特定廃棄物管理施設の変更に係る設計及び工事の計画の変更の
認可申請書（固体廃棄物減容処理施設の設置）の
一部補正について

令和3年12月13日

国立研究開発法人日本原子力研究開発機構
大洗研究所 環境保全部

固体廃棄物減容処理施設の設置に係る設工認コメント回答整理表 (令和元年6月6日 新基準適合性審査チーム 資料1-4に対する回答)

図-1 流路面積の縮小による風速上昇モデル

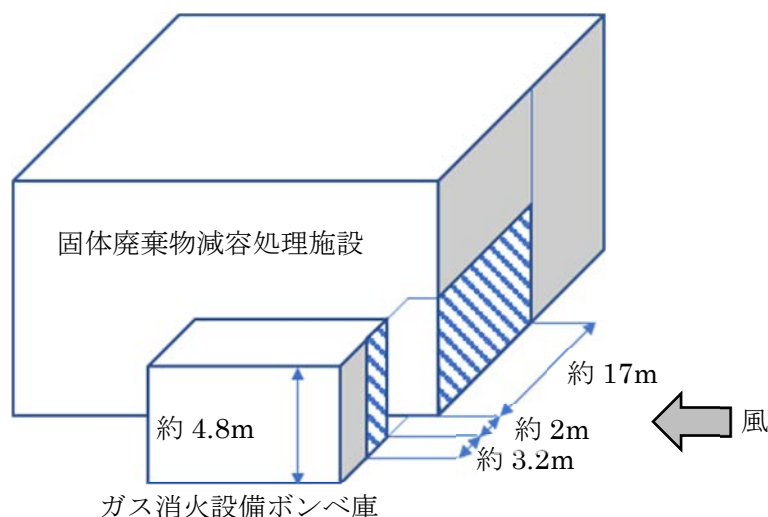
○ 事業変更許可申請書においては、竜巻影響に対するハード対策として、「消火設備のうちガス消火設備については、屋外等に敷設している配管の損傷を防止するための設備を設ける。」としていたが、本申請のガス消火設備配管類には損傷を防止するための設備は設けないのか。
・屋外等に敷設している配管の影響評価を詳細に説明のこと。
・縮小損失の断面積の比0.3と圧力損失（損失係数）0.34の根拠を説明のこと。
・評価結果及び理由を表形式にまとめること。

ここで、本申請にて評価した複合荷重に加え、風が狭隘な部分に流れ込む際に流路面積が急激に小さくなり、風速及び風圧力が上昇することを考慮した、「流路面積の縮小による風速上昇モデル」の評価を行う。

壁間のほぼ中心位置にある断面積 1m^2 の配管に衝突する風の最大風速は、最大風速 69 m/s の風に断面積の比を乗じた 766 m/s として評価した。

図-1 の「流路面積の縮小による風速上昇モデル」により算出した最大風速を基に計算した水平方向の荷重評価（複合荷重）を表-1 に示す。

以上の結果より、流路面積の縮小による風速上昇モデルにおいても、設計竜巻の風圧力による荷重、気圧差による荷重及び設計飛来物による水平衝撃荷重を重ね合わせた複合荷重が配管類の許容荷重を下回ることを確認した。また、フレキシブルホースの固定ボルトの算出応力がフレキシブルホース固定ボルトの許容応力を下回ることを確認した。

図-1 固体廃棄物減容処理施設東側の樹木の植生状況

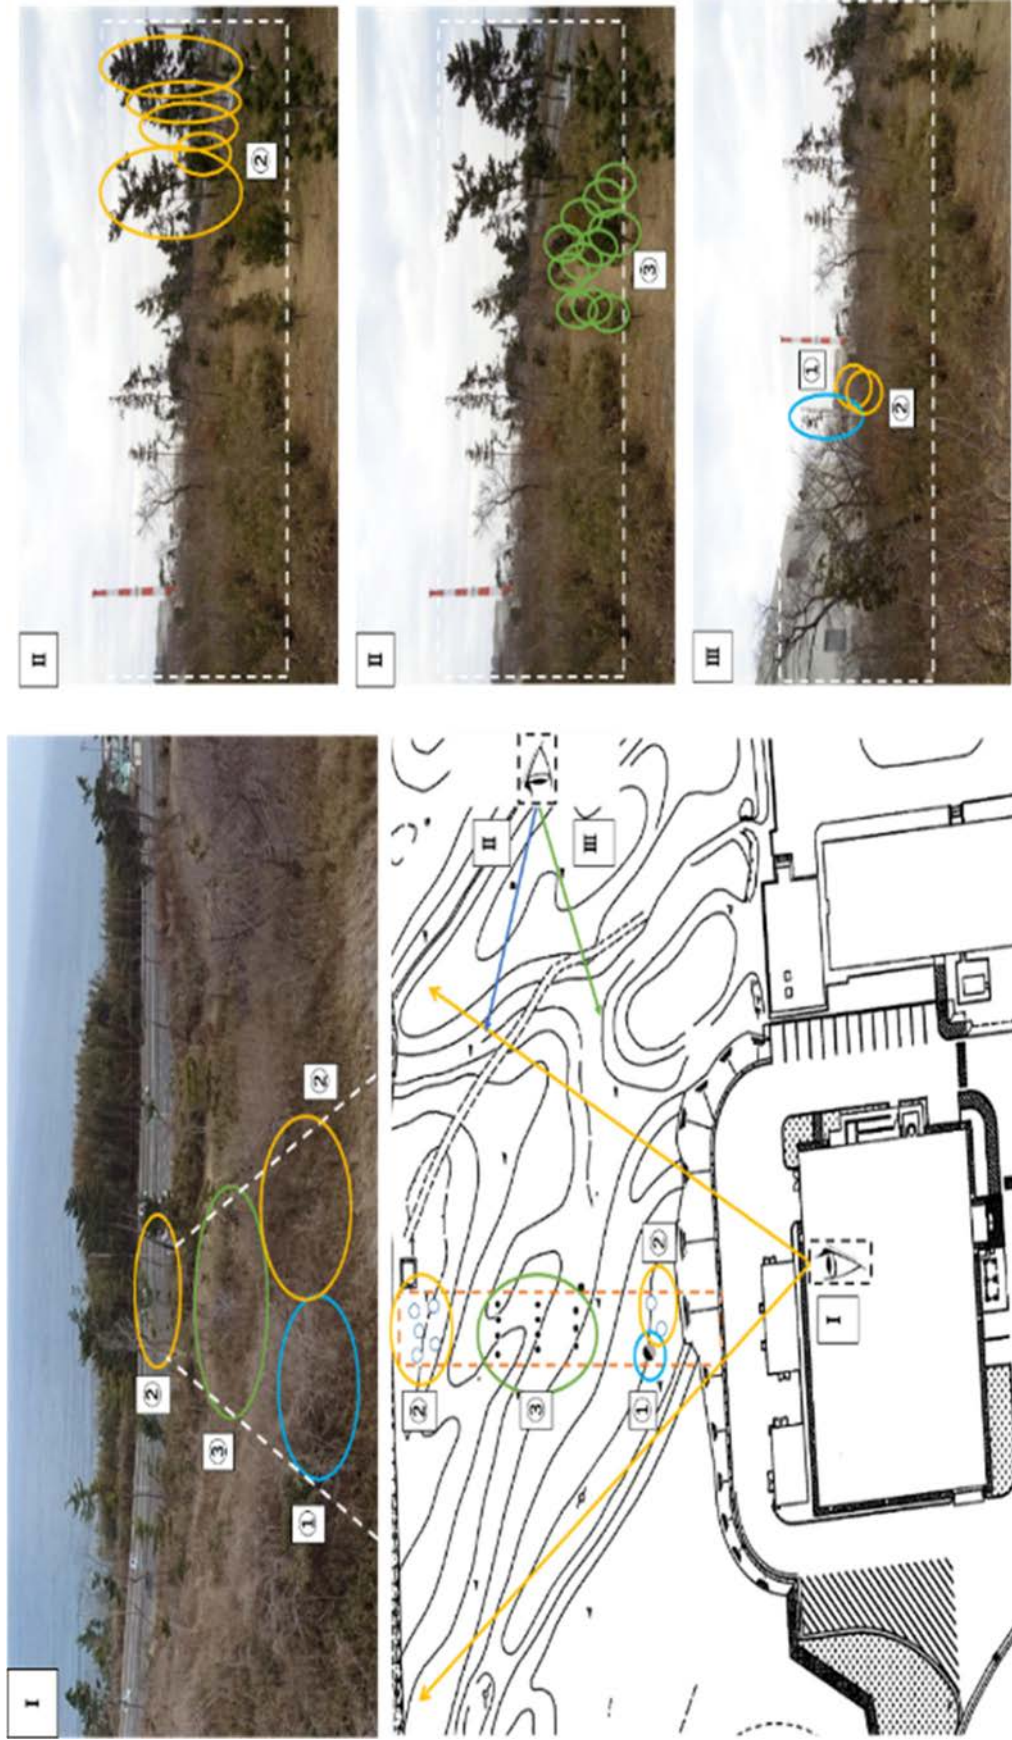
| ○ 樹冠率を事業変更許可申請書の0.3 から0.067 に変更していることについて、周辺の森林の状況を踏まえてその妥当性を示すこと。 |
| ・ 設工認に記載の樹冠部面積46m ² の算出根拠を説明のこと。 |

森林火災による影響評価において、樹冠率は変更しておらず、評価結果の外壁温度約135℃は、事業変更許可申請書と同様の樹冠率0.3の結果である。

事業変更許可申請書の樹冠率0.3を下回ることを確認するため、申請時点での固体廃棄物減容処理施設に最も近い東側の森林の樹木の植生状況を現地調査した。

調査の結果、樹木の位置、本数及び樹木の大きさから樹木の密集度が最も高い範囲の樹冠率は、樹幹率は、0.067であり、樹冠率0.3を下回ることを確認した。

今後も樹冠率0.3を超えないように植生状況を管理する。

固体廃棄物減容処理施設東側の樹木の植生状況を図-1に示す。

溶融固化体移送台車の火炎防護対策

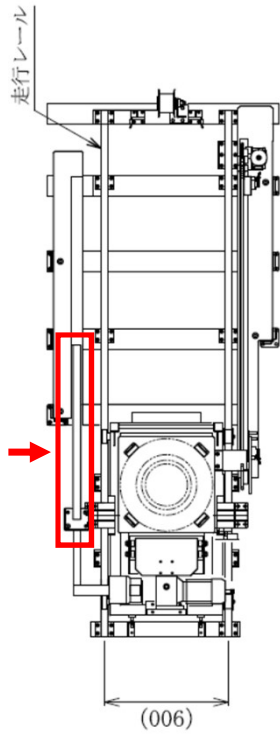
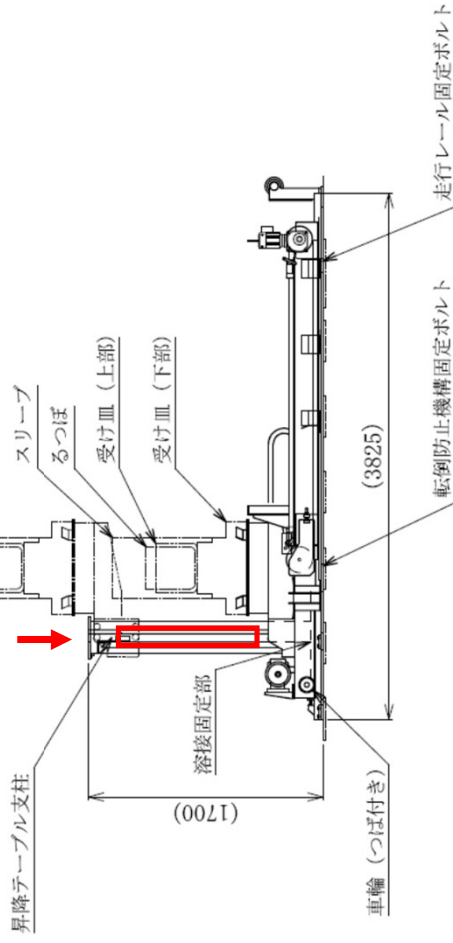
防護対象設備ごとの所定の火災防護対策を取らない設備部品/材質/選定理由を以下に示す。

なお、上記設備周辺に配置する資機材等が火災を起こした場合でも、上記設備の表面温度が、材質の耐熱温度を上回らないことを添付書類 V-1 の廃棄物管理設備本体及びその他廃

図-1 排ガス処理装置（セル内フィルタ）の系統

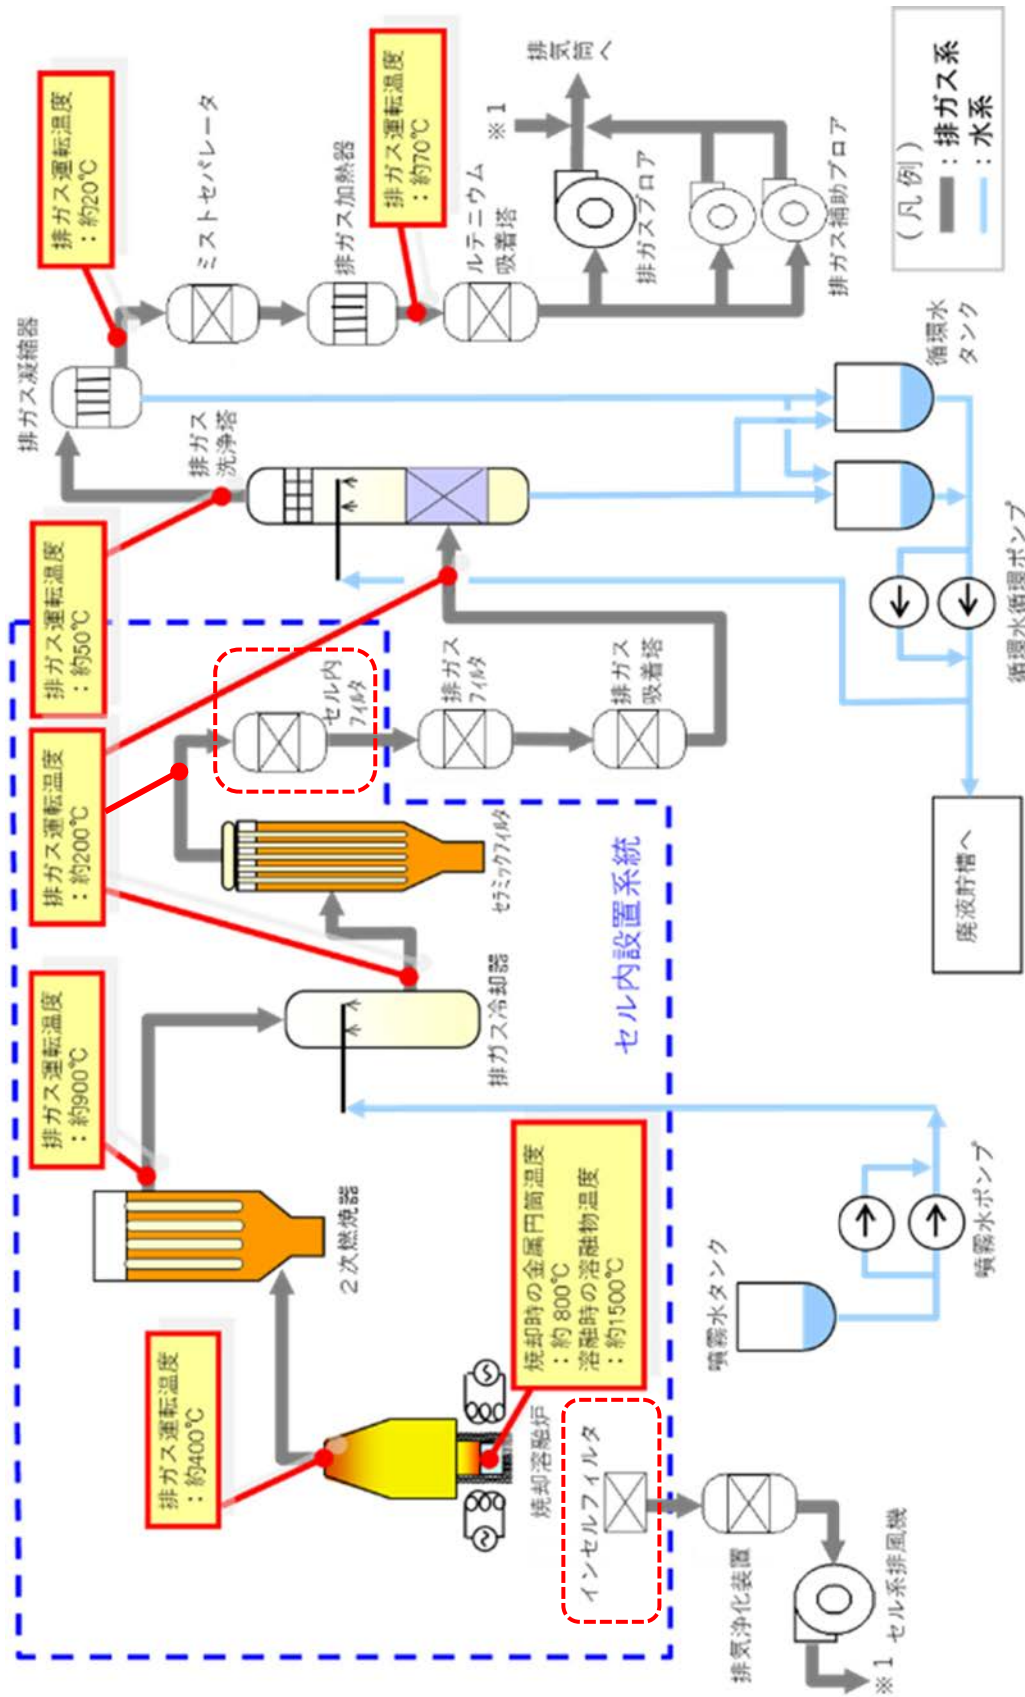
- 事業変更許可申請書（第四条-8）では、インセルフィルタは火炎防止型のフィルタを設けるとしているが、本-1-87 焼却溶融設備の排ガス処理装置のセル内フィルタは火炎防止型であるか説明すること。

排ガス処理装置（セル内フィルタ）の系統を図-1に示す。

一方、インセルフィルタは、セル系排風機を用いたセル内雰囲気換気用の前処理機器として取付けられており、セル内で火災が発生した場合、火炎が後段の排気浄化装置に影響を与えないよう火炎防止型のフィルタを設けている。

図-1

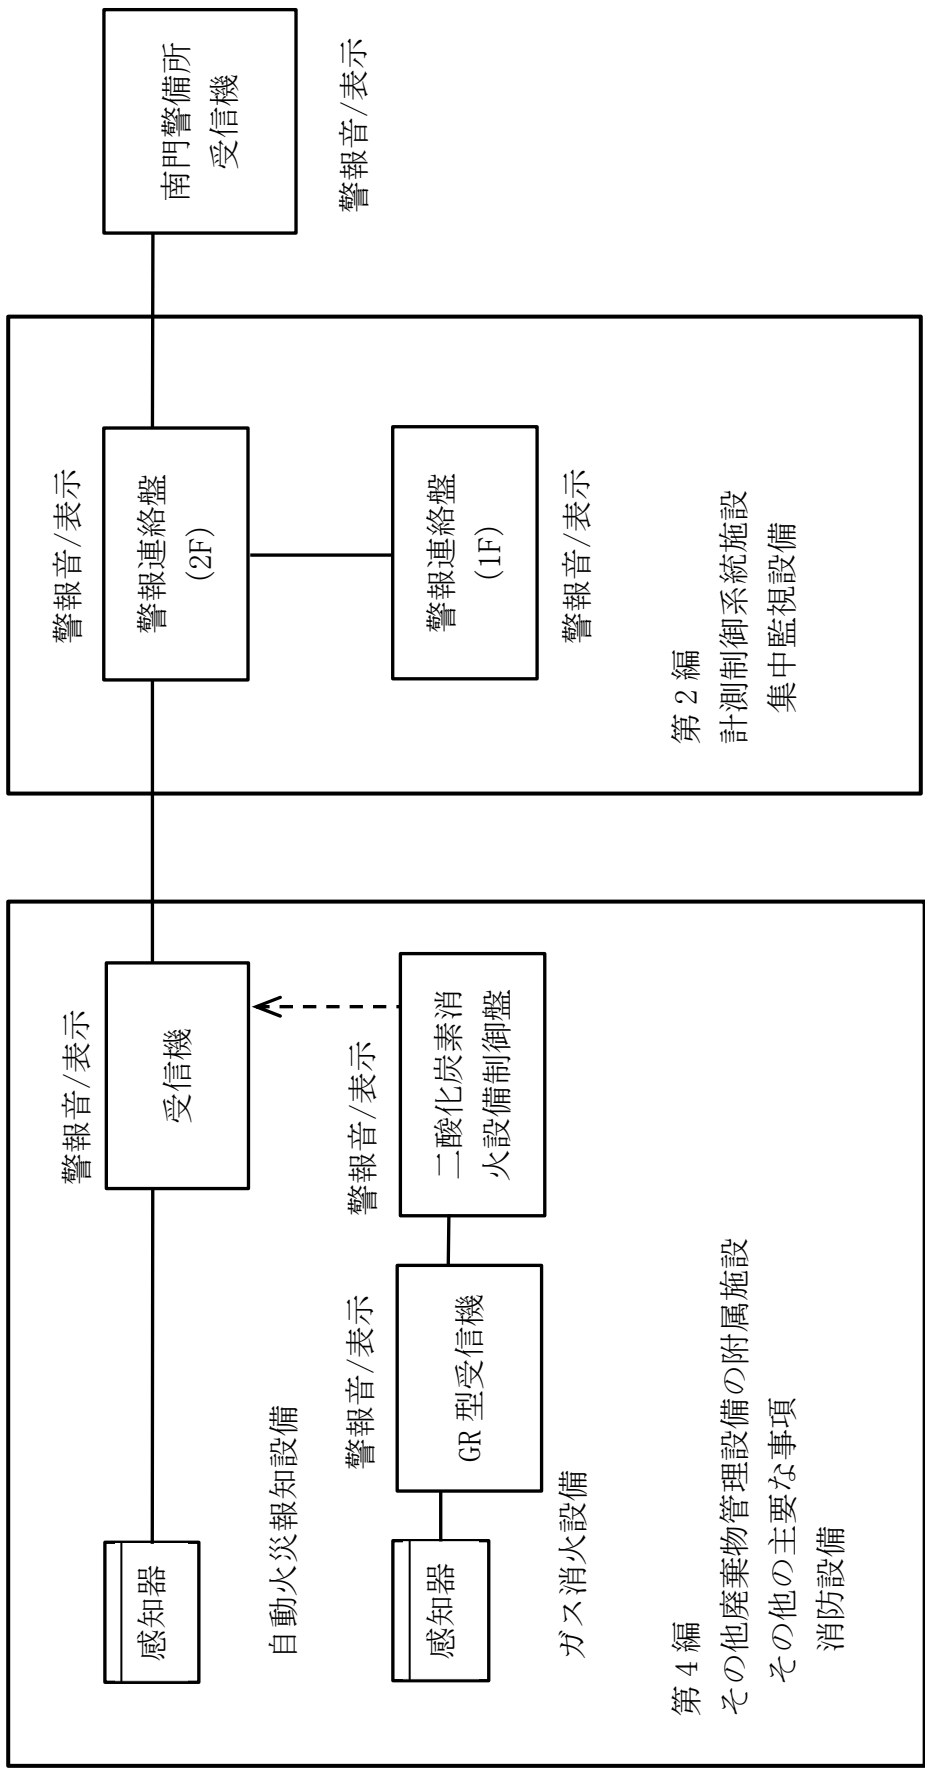
- 事業変更許可申請書（第四条-13）では、火災を検知した場合の火災信号は、固体廃棄物減容処理施設では、運転監視室及び警備所に送信し、警報盤に表示するとしているが、本申請において警備所に送信することを示すこと。

具体的には、検査項目として、「系統検査」、「警報検査」を追加する。また、検査に必要な情報として、消防設備の設計条件及び仕様表に火災時に警報音が吹鳴し、表示されることの「警報表示項目」の追加。「南門警備所の配置図」及び設備の信号接続に係る「系統図」を設工認に追加する。

自動火災報知設備と集中監視設備の系統を図-1に示す。

図-1 焼却溶融炉及び排ガス処理装置の系統

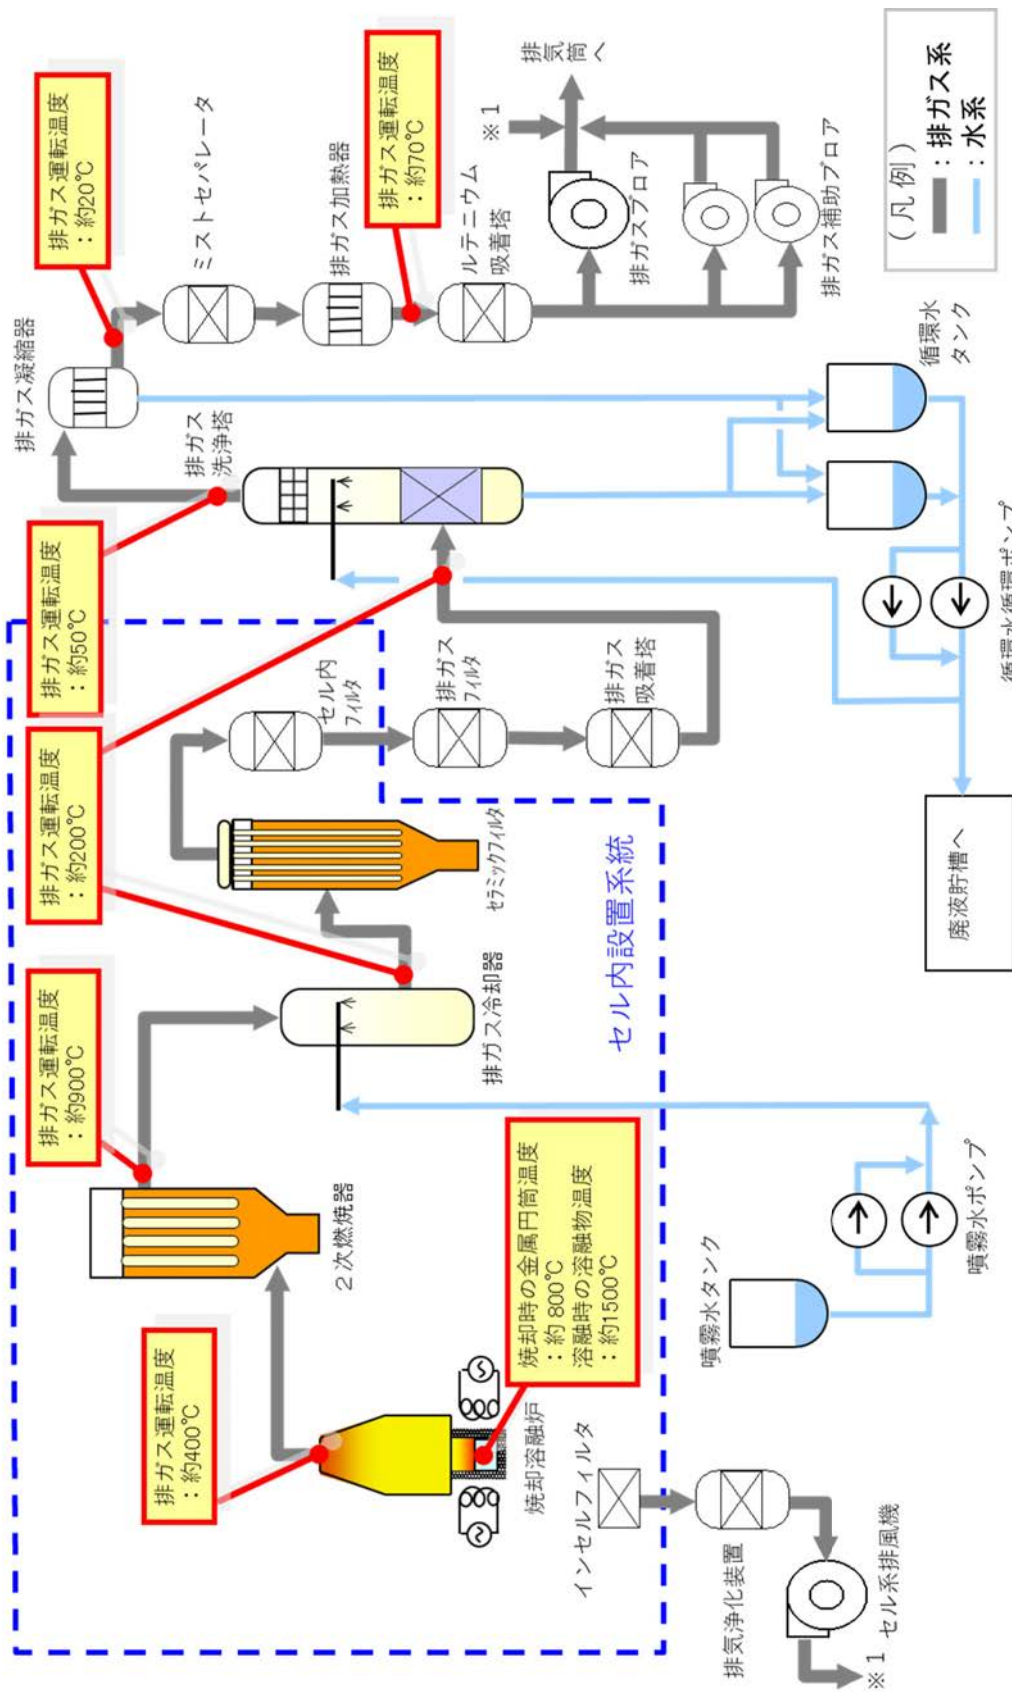
番号	ご質問	説明日	回答の分類* 申請書への反映	回答(要約)	
				申請書への反映	申請書への反映
No.20	【内部火災】 本1-1-9 減容処理設備の焼却溶融炉、排ガス処理装置、溶融物を受 けるつぼ及び輻射熱を抑えるスリーブは、耐火性、耐熱性及び耐 食性を考慮した材料を使用し、るつぼは溶融ごとに交換する設計と することについて、詳細に説明すること。	今回説明 今回説明	②設計の妥当性	反映	<設計に係る説明を詳細化> 焼却溶融炉本体は、アルミナ質セメントを用いている。排ガス処理装置のうち、焼却溶融炉後から排ガス洗浄塔までの接ガス部はハステロイ材、排ガス 洗浄塔後からルテニウム吸着塔まではステンレス鋼(SUS304L)を用いている。るつぼはアルミナ系セラミックスで、スリーブはシリカ系セラミック スを用いている。なお、るつぼは冷え固まった溶融物と一体化するため分離することができない。従って、るつぼは溶融毎に交換する設計となる。
No.21	【その他】 その他内部火災の影響評価について、事業変更許可申請書に記載さ れている評価条件、評価結果と差異がある場合には、説明すこ と。	今回説明	①許可との整合性	反映	その他内部火災の影響評価についての差異はない。 申請書への反映事項はない。
No.22	【その他】 設計及び工事の方法の認可申請設備機器の保守用品(取替えに設計 認可を必要としない設備機器)について、各設備の安全機能上の全体 的な構成範囲を図面等で示した上で、保守用品の対象範囲及びその 妥当性を示すこと。 ・更新や交換等の基本方針、工事の定義について、資料に記載のこ と。また、『試験研究用等原子炉施設及び核燃料施設に係る設計及 び工事の計画の認可の審査並びに使用前確認等の進め方について』 との適合性も説明のこと。	今回説明	②設計の妥当性	反映	<設計の妥当性の説明> 保守用品の対象範囲及びその妥当性を設計認可申請書に追加した。 なお、保守用品は、『試験研究用等原子炉施設及び核燃料施設に係る設計及び工事の計画の認可の審査並びに使用前確認等の進め方について』に基づ き、廃棄物管理規則並びに保安規定及び品質マネジメント計画書の要求事項に基づく活動として、①設計記載の変更を伴わないもの、②維持する必要 のある安全機能を損なわないもの、③設計上、交換を前提としているもの、④構造上交換が可能であるもの、の全てを満足するものとした。 保守用品の更新や交換等の設計方針を追加した。 また、『試験研究用等原子炉施設及び核燃料施設に係る設計及び工事の計画の認可の審査並びに使用前確認等の進め方について』との適合性の説明も追 加した。

焼却溶融炉及び排ガス処理装置の系統を図-1に示す。また、焼却処理と溶融処理では、使用する機器が異なるため、焼却時における焼却溶融炉内の構造を図-2、溶融時における焼却溶融炉内の構造を図-3に示す。

図-1 保守用品の考え方に係るフロー図

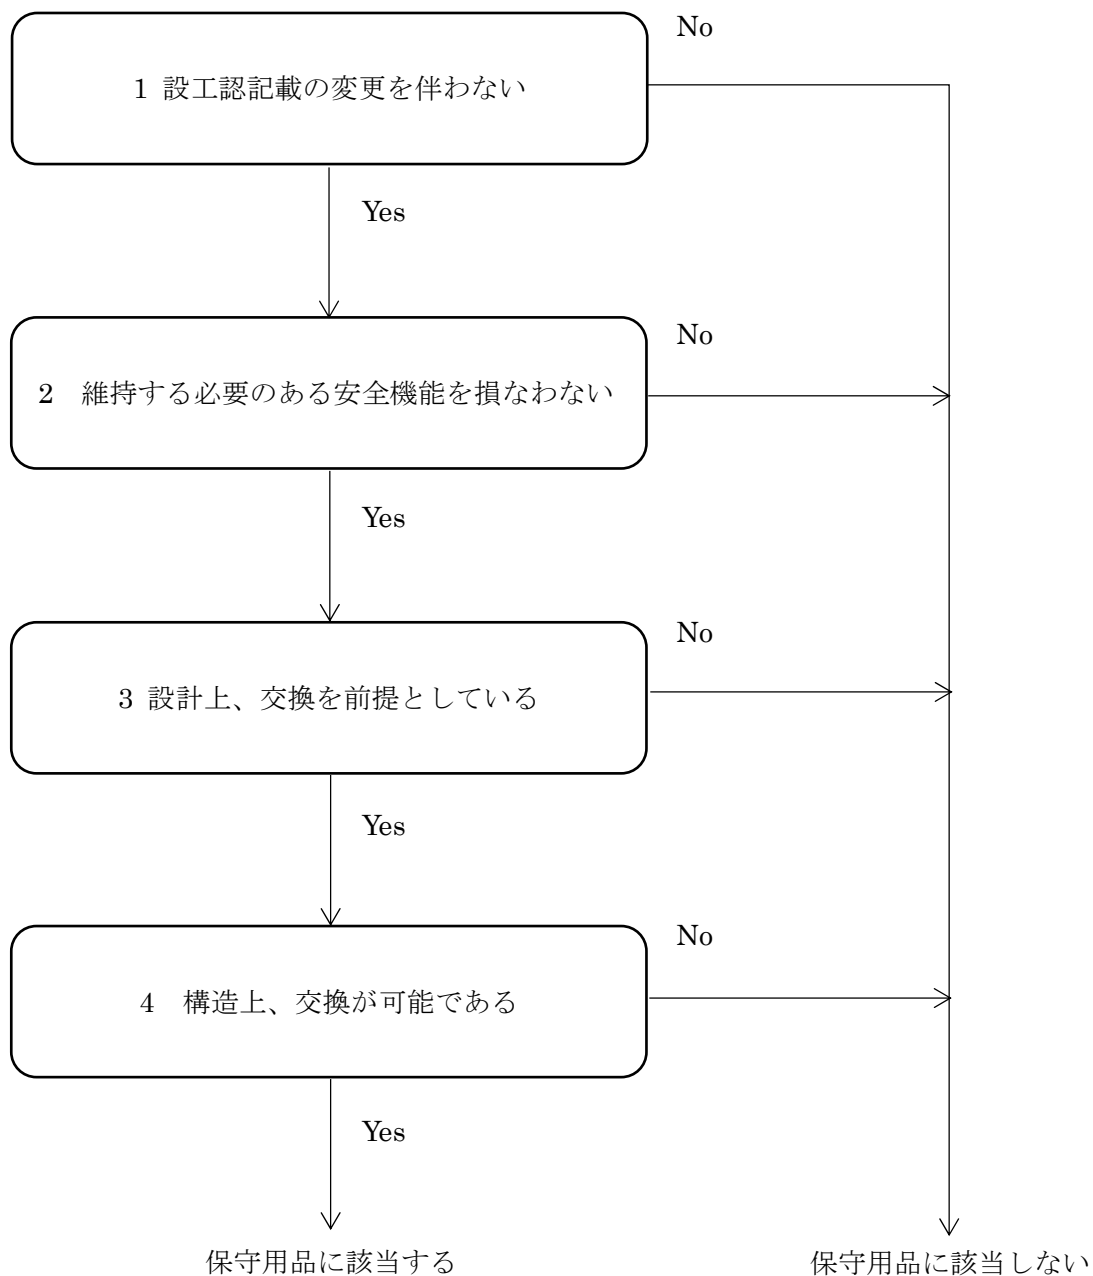
○ 設計及び工事の方法の認可申請設備機器の保守用品（取替えに設工認を必要としない設備機器）について、各設備の安全機能上の全体的な構成範囲を図面等で示した上で、保守用品の対象範囲及びその妥当性を示すこと。

- ・設工認記載の変更を伴わない
- ・維持する必要がある安全機能を損なわない
- ・設計上、交換を前提としている。
- ・構造上、交換が可能である

なお、本保守用品に記載してない部品を交換する場合は、設工認の変更を行うものである。

保守用品の考え方に係るフロー図を図-1に示す。また、本設工認申請書の保守用品に係る用途及び保守用品とした部品（一例）を補足-1に示す。
